INFORME DE VALORACIÓ DE LES OFERTES TÈCNiques PRESENTADES A LA CONTRACTACIÓ DEL SUBMINISTRAMENT, INSTAL·LACIÓ I POSADA EN MARXA DE LE NOVES CONNEXIONS AUDIOVIDUALS I ELS NOUS ALTAVEUS I ETAPES DE POTÈNCIA DEL PARANIMF DE L'EDIFICI HISTÒRIC DE LA UNIVERSITAT DE BARCELONA

EXPEDIENT 2025/34

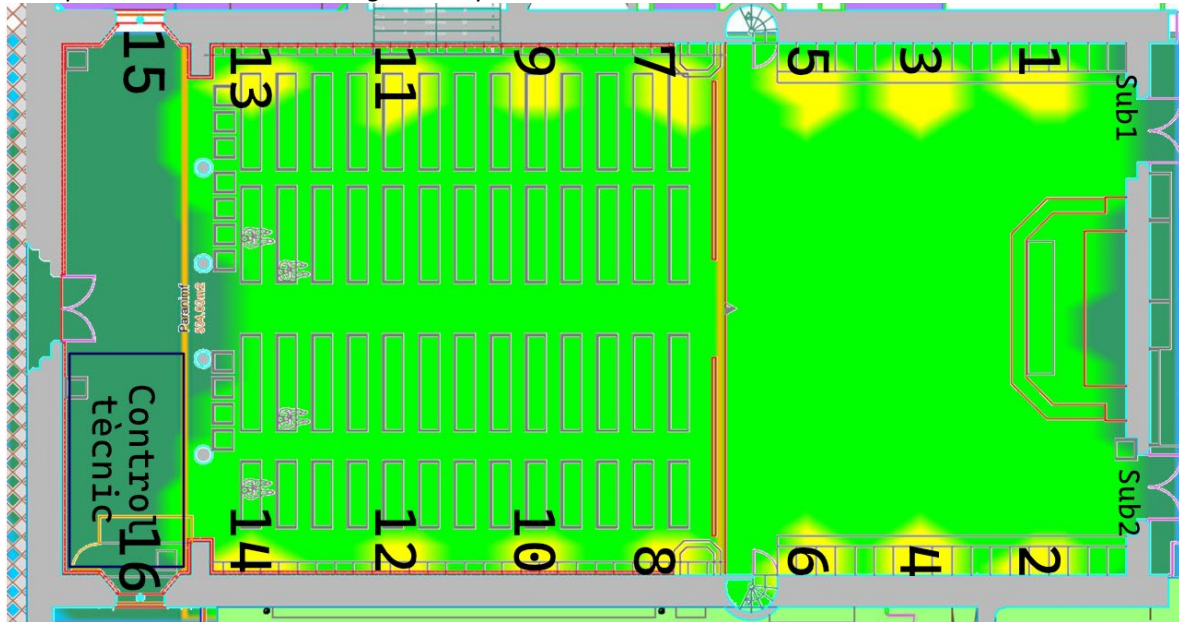
Segons les característiques de la sala es demanen 16 altaveus de forma horitzontal més dos subgreus a les posicions mostrades al següent esquema:

En l'aspecte de la dispersió, es detalla la necessitat de que la dispersió vertical vagi dels 30 als 45 graus. Això és important perquè les ones sonores no pugin més que aquest angle i no rebotin al sostre de la sala, produint més reverberacions. **És una qüestió crítica per a la qualitat de so percebuda i un dels problemes actuals que s'han de resoldre amb la nova instal·lació.**

El proveïdor Audiovisuales Data, SL ofereix els altaveus JBL AC16, que segons la seva [fitxa tècnica](#) ofereixen una dispersió vertical de 90 x 90 graus. Per tant, aquests altaveus no compleixen almenys amb una condició crítica del plec de prescripcions tècniques.

Per tant, el model d'altaveus ofert pel proveïdor Audiovisuales Data, S.L. no compleix amb les condicions establertes en els plecs de prescripcions tècniques en una qüestió crítica pel projecte com és la dispersió vertical del so emès pels altaveus.
